Molinella Civica
movimento indipendente

Osservazioni al PSC ed al RUE di Molinella

17 Settembre 2009

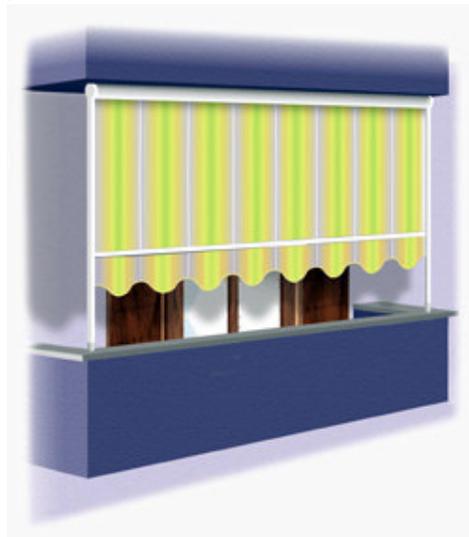
Oss. 10 - Si osserva che il divieto di montare copertine a protezione delle tende non è motivato nel testo, e non risulta essere né antiestetico e né tantomeno pericoloso. Chiediamo quindi che tale divieto venga rimosso. Si osserva inoltre che l'uso di copertine a protezione delle tende è diffuso sul nostro territorio, come testimoniato anche dalla fotografia che segue.
